Oppdragsnavn **Trafikkvurdering Sjetnan Øvre**
 Prosjekt nr. **1350032355**
 Kunde **Eiendomsgruppen Trondheim AS**
 Notat nr. **1**
 Versjon **1**
 Til **Eiendomsgruppen Trondheim AS**
 Fra **Rambøll avd. Areal og Samferdsel, Trondheim**
 Kopi **Voll arkitekter AS v/ R. B. Hansen**

Trafikkanalyse – omregulering Sjetnan øvre B2/B3

Dato 11.02.2019

Figur 4 Utsnitt av situasjonsplan, overordnet gs-system

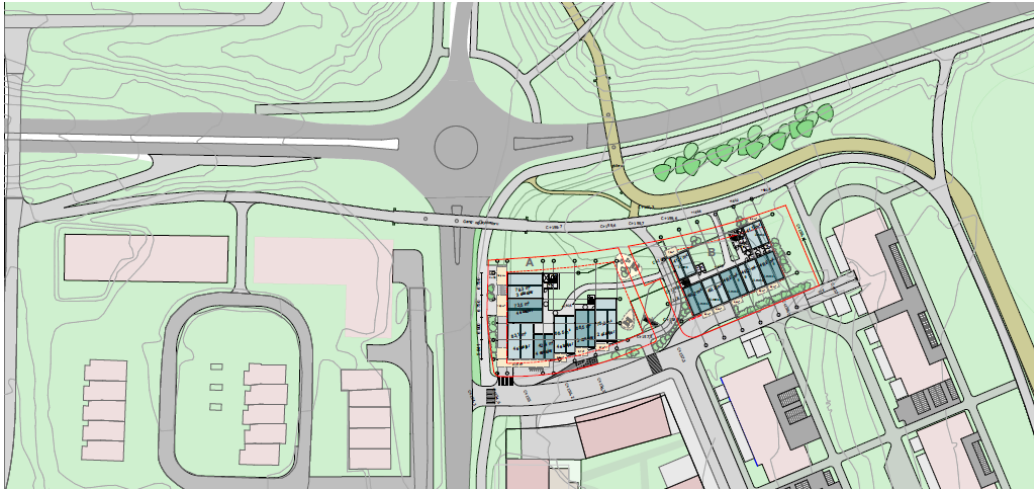
Situasjonsplanen viser at gs-systemet er bra ivaretatt med hensyn til kryssingspunkt og holdeplasser.

I forhold til reguleringsplanen bør situasjonsplanen (jf. Figur 4) vise forbindelse mellom busslomme på nordsida og gangbrua over John Aaes veg vest. GS-vegen mellom de to blokkene ivaretar også gs-trafikk til / fra boligene lenger sør i området og gangbru / kryssingspunkt ved rundkjøringa.

Figur 7 Stigning på fortau og gs-veg

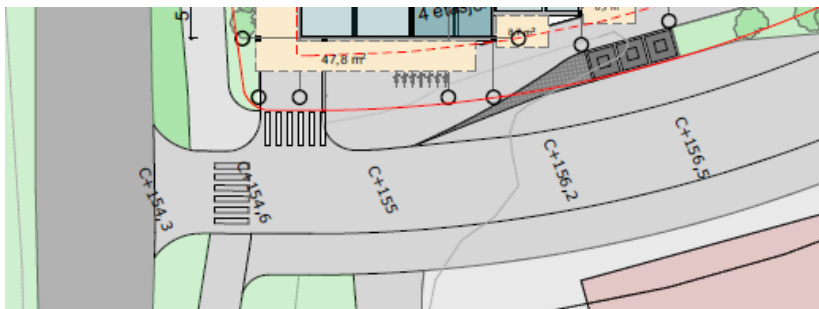
Situasjonsplanen (Figur 5) angir stigning 1:8 for GS-vegen mellom blokkene. Reelt blir det trolig litt slakkere, 1:10, jf. også neste figur.

Sikt gjennom kurva er uansett viktig, noe som ser ut til å være ivarettatt. Hvis det er mulig å heve nivået for gs-arealet i bunnen av bakken bør det vurderes. Det er såpass avstand til internvegen at det

bør være mulig med en viss justering av høydene. Høyden på "toppen" er avhengig av underetasjen, og det antas at den er lagt så lavt som mulig.

- Gjennomsnittlig stigning 1:10 kan nok aksepteres, men muligheten for mindre stigning og / eller kortere bakke bør vurderes.

Figur 8 Utsnitt situasjonsplan, adkomsten til P-anlegget

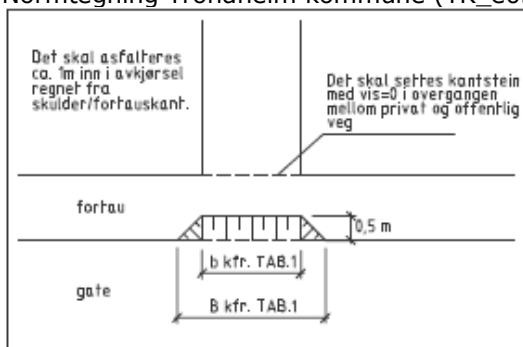
- Det bør være gjennomgående fortau og ikke "gangfelt" i kryssingspunktet med adkomsten til P-anlegget.

- Endre til gjennomgående fortau ved adkomst til P-anlegg.

Figur 12 Utsnitt av situasjonsplan for BT3 / BT4

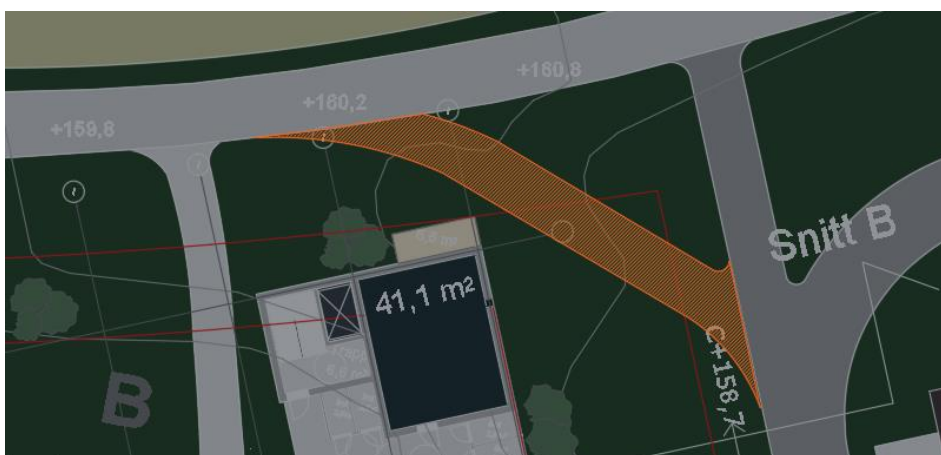
Som tidligere kommentert er gs-vegen mellom blokkene (jf. Figur 5) angitt med stigning 1:8 i situasjonsplanen. Alternativet er forbindelsen via østsida som er vist med stigning 1:15. Utomhusplanen for BT3 og BT4 viser en kortere strekning med stigning 1:17 mot øst. En knytter seg her til tidligere vedtatte reguleringsplaner med adkomst til gs-vegen i nord. Denne adkomsten vil være for bratt for UU fra der internvegen til BT3/BT4 bøyer av, ut fra plankart og koter er det ca. 15 meter med stigning 1:10. Ett alternativ er da at gs-adkomsten blir bøyd av mot nordvest, noe som også vil gi kortere gangavstand. I Figur 12 vises grønn den delen som tilfredsstiller UU, mens rødt er den delen av gs-vegen som blir for bratt. Oransje angir mulig løsning der en bøyer av gs-vegen.

Spesielt gående tar som regel korteste veg, og en kan uansett anta at skissert oransje rute vil være naturlig. Opprinnelig gs-veg (rød) kan da eventuelt fjernes. En kan samtidig vurdere om det bør være en gjennomgående (intern) gangsti langs hele nordsida av det østre bygget, jf. forlenget oransje linje mellom de to gs-vegene i Figur 12.

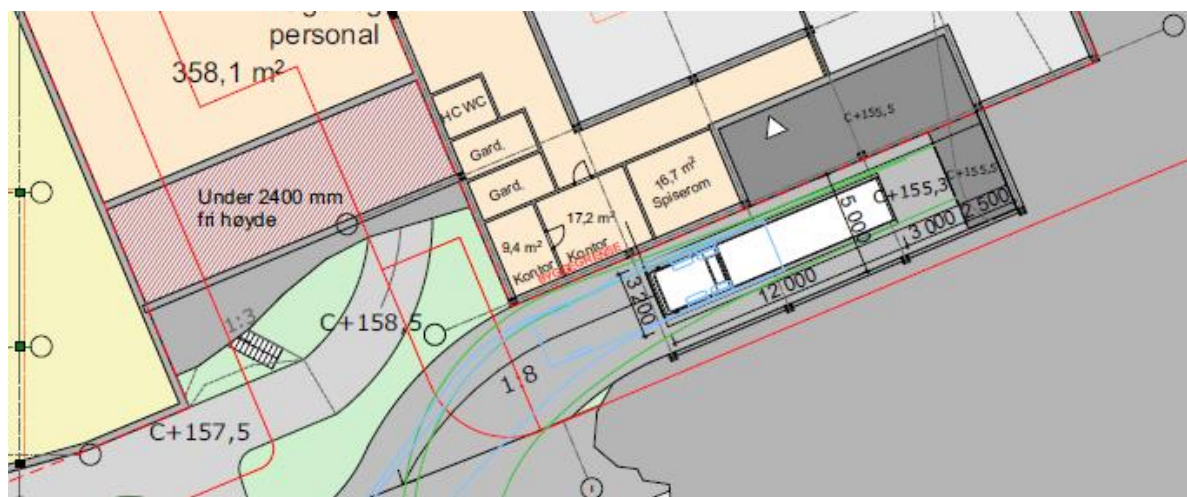
Det er 10 boder ved parkeringsplassene i sørøst. Erfaringsmessig bør disse bodene reserveres for de som også har parkeringsplass her. Det forutsettes da reservert parkering. En kan ellers risikere at bodene ikke er tilgjengelig fordi bil har parkert helt inntil veggen.

- 10 parkeringsplasser i sørøst bør "reserveres" for personer som har bod i bakkant av parkeringsplassen.

Figur 17 Rygging for lastebil (renovasjon). Gult er hjul, grønt er overheng

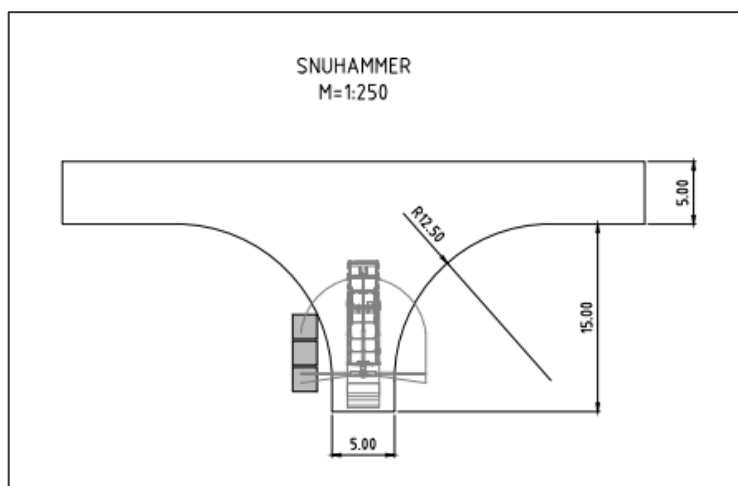
- (3) Trangt. Må kjøre med hjul helt inntil kantstein. Overheng ca. 0,9 m over fortau.
- (4) Utformingen må være slik at overheng kan tillates mellom veg og rampe de ca. 3 første m fra rampens start.

Hjørneavrundingen har radius 4 meter, noe som er vesentlig knappere enn det Trondheim kommunes gatenorm angir for snuhammer:

Sporingskontroll for rygging til rampe viser at det går greit. Selv om renovasjonsbil eventuelt bruker rampen ved rygging, er det så trangt at en uansett bør ha større kjørbart areal i kryssområdet.

Figur 19 Sporing ved inn- og utkjøring til avfallspunkt

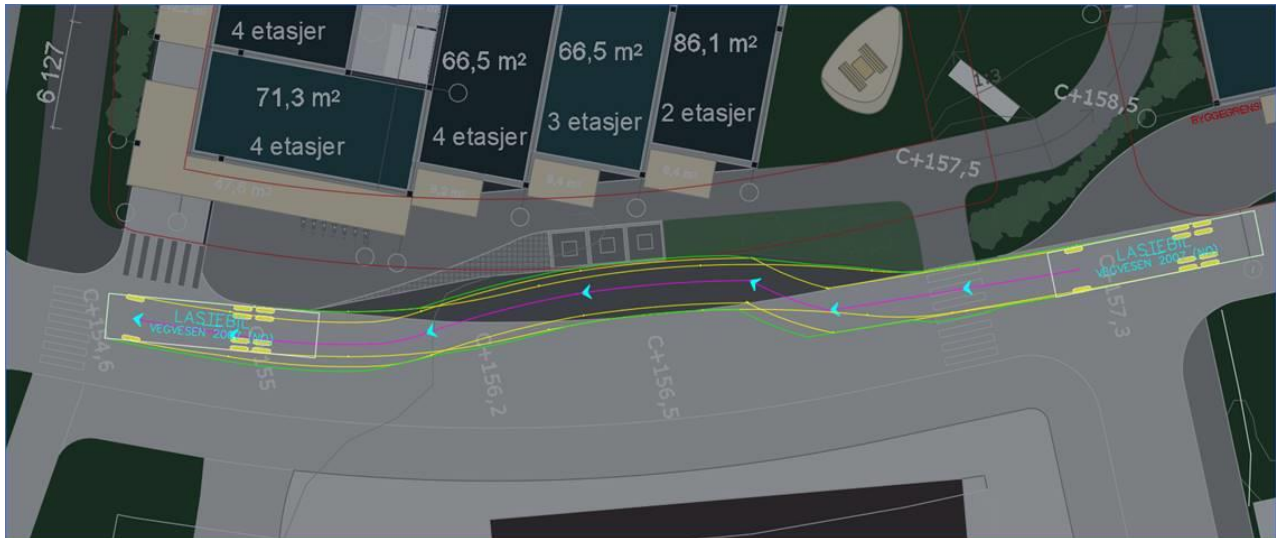
Planlagt løsning sikrer at det ikke blir "løft" over fortau ved avfallspunktet. Sporingssjekk gir ingen indikasjoner på problemer ved inn- og utkjøring ved avfallspunktet.
